COMITATO VALUTAZIONE DI IMPATTO AMBIENTALE

Parere n. 25/2018

.....
Oggetto: Ditta: ROSSI MARIO PIETRO & C. S.n.c.
Sede Legale: Via Corsica 12 30021 CAORLE
Intervento: Modifica di un impianto di recupero rifiuti non pericolosi in Comune di Caorle
Comune di localizzazione: CAORLE
Procedura di verifica dell'assoggettamento a Valutazione d'Impatto Ambientale ai sensi dell'art. 19 del D.Lgs 152/06 e s.m.i.
.....

Impatto acustico

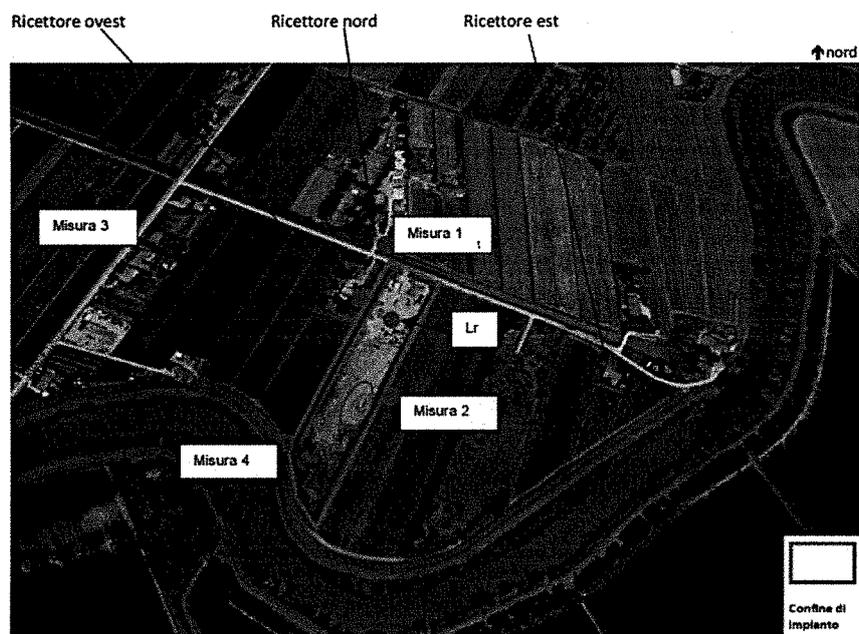
Considerazioni del gruppo istruttorio: *considerate le valutazioni contenute nella DPIA si ritiene che l'impatto sulla componente sia poco significativo anche alla luce delle opere di mitigazione già adottate dalla Ditta.*

Impatto visivo

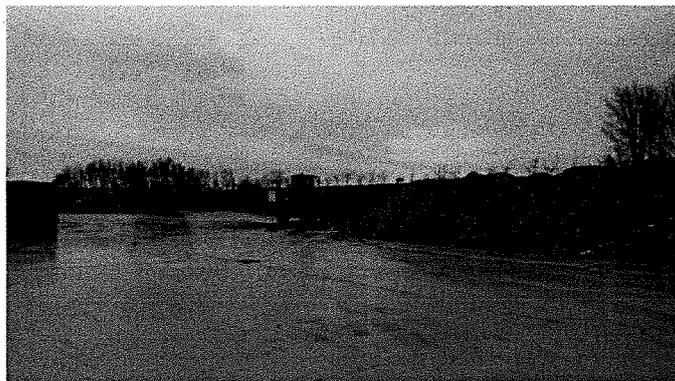
Considerazioni del gruppo istruttorio: *anche a seguito del sopralluogo svolto dal gruppo di lavoro si ritiene che gli effetti sulla componente siano poco significativi.*
